טיוטת התנגדות: בלי מדרכה רציפה אין לאשר תוספת תנועה

בקשה להיתר 2026/0439.00 | הפלמ"ח 41, ירושלים

טיוטה לעיון, 30.10.2026. לא הוגשה. אין זה ייעוץ משפטי או חוות דעת של מהנדס תנועה. פרטי המתנגד וחתימתו יתווספו רק בעותק הפרטי להגשה. המסמך עוסק בתנועה, בהולכי רגל ובשלבי ביצוע בלבד; אין בו טענות בדבר חריגות מתכנית האב.

איור3: עיקרון מוצע, לא חתך מדידה

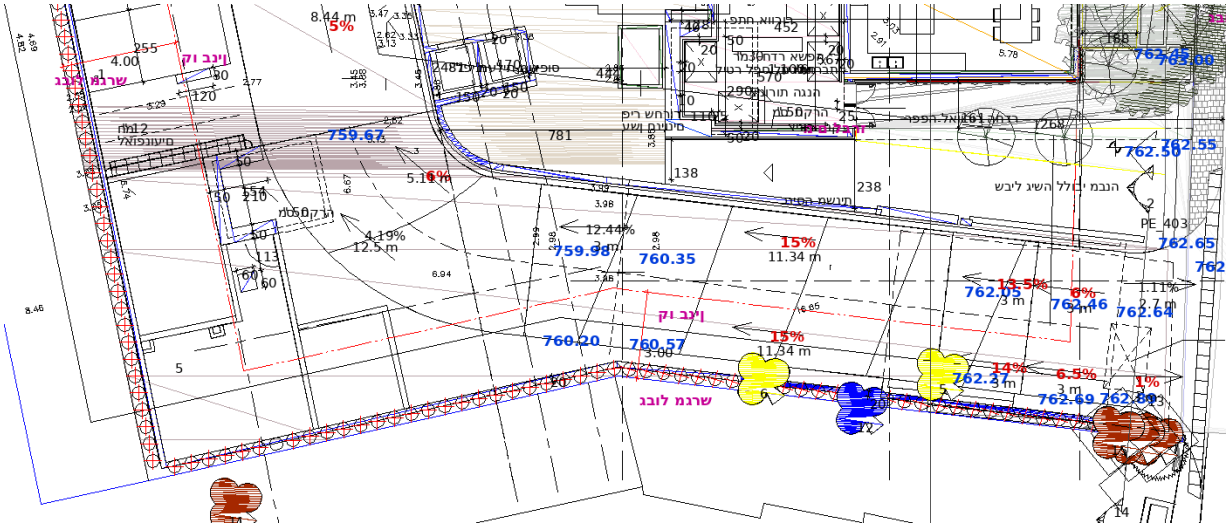
שמירת מדרכה: עיקרון מוצע, לא מדידה ולא תכנית מאושרת

מצב סופי: רצועת הליכה לפני חניה ברחוב

מעבר פנוי רציף: יעד של 1.30 מ׳ לפחות, או יותר לפי הדין
כביש / חניה שתבוטל במידה הנדרשת לבטיחות

בזמן ביצוע: הגדר לא תחסום את המעבר

הקו האדום: גדר בתחום העבודה, מאחורי רצועת ההליכה

הפורצים30 וכל המקטע מכובשי קטמון עד הפלמ"ח: דרוש סקר מדידה

מבוקש תנאי מפורש לשמירת המדרכה הקיימת באזור הפורצים 30 לאורך כל העבודות ובמצב הסופי. אין לצמצם את המעבר בשל גדר, חפירה, תמיכת דפנות, רמפה, רחבת כיבוי, אחסון או עבודות קבלן. אם הקטע אינו בחזית בקשה זו, יש להסדירו בתיאום רשות הדרך ולא לייחס לבקשה שינוי שלא הוכח בתכניתה.

טרם הוכח במסמך זה שתכנית מאושרת מבטלת את מדרכת הפורצים 30. זו דרישה למניעת פגיעה ולבירור בתשריט מאומת. דרוש חתך מצב קיים/מוצע בקנה מידה עם גבולות מגרש ודרך, רוחבי מעבר, מקום הגדר ועומק החפירה. אין להסתפק בתשריט שאינו מסמן רצף הולכי רגל.

מקור: חיתוך רחבת כיבוי. אינו מצביע על ביטול מדרכה במספר30 דווקא.

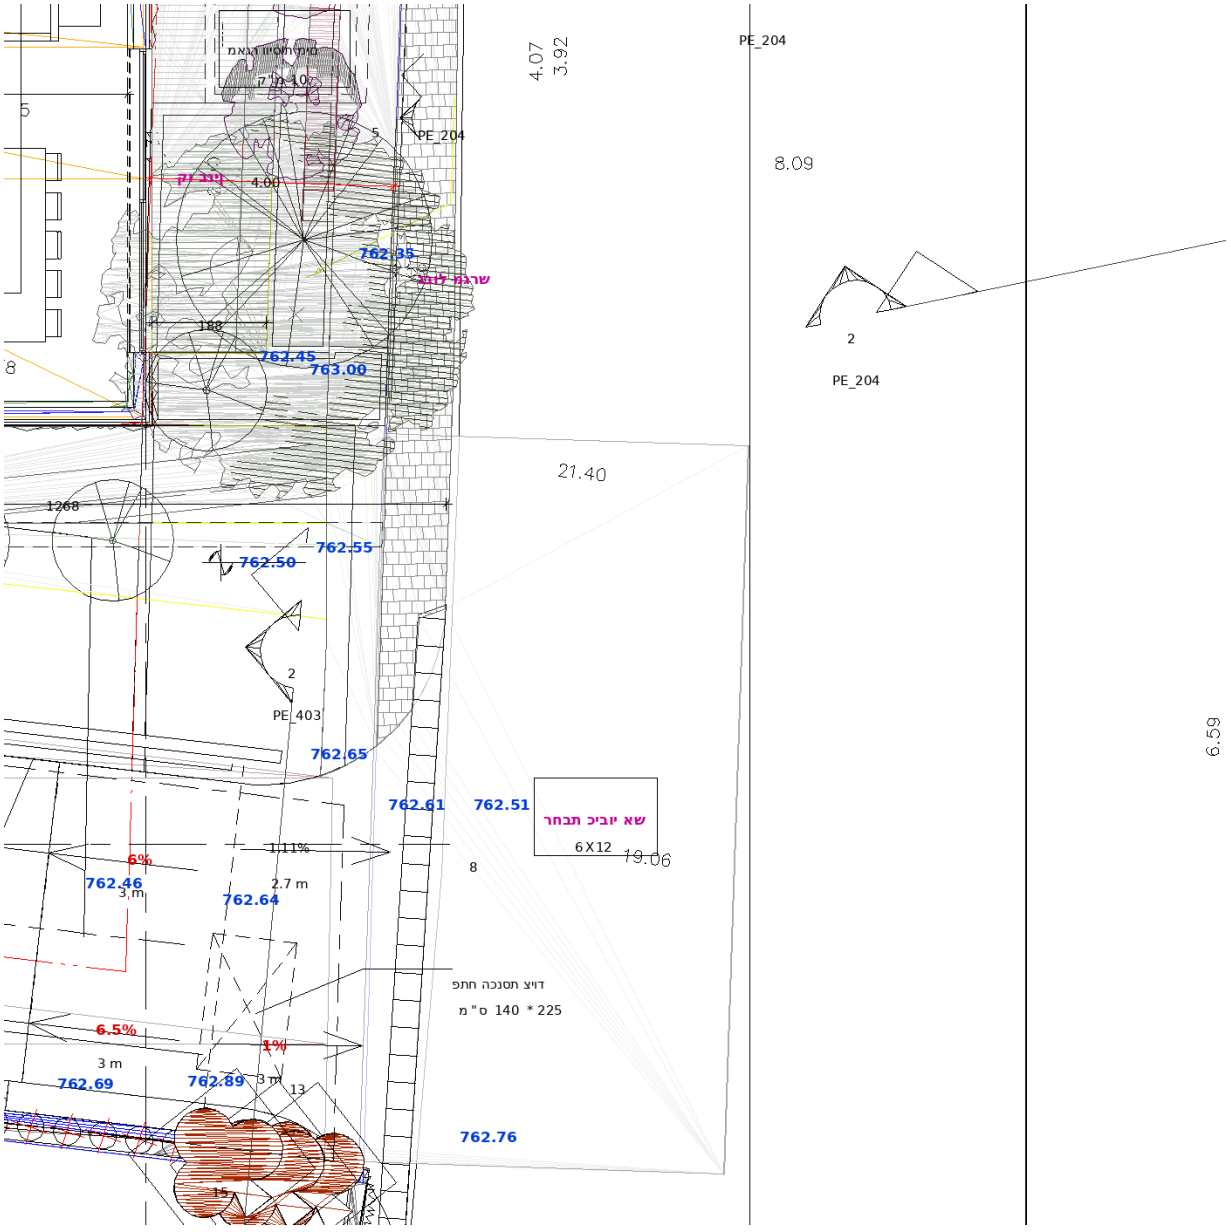
במסמך מחלקת התכנון לבקשה זו נאמר במפורש: "רחבת כיבוי האש המוצעת אינה מקובלת, כיון שהיא יושבת על רצועת הגינון ומוצעת על המדרכה". נדרשת הצגת התיקון הסופי ואישורו, ולא הנחה שהבעיה נפתרה. החיתוכים המצורפים ממחישים את מקור הדרישה; הם אינם הוכחה לביטול מדרכה במספר 30 דווקא.
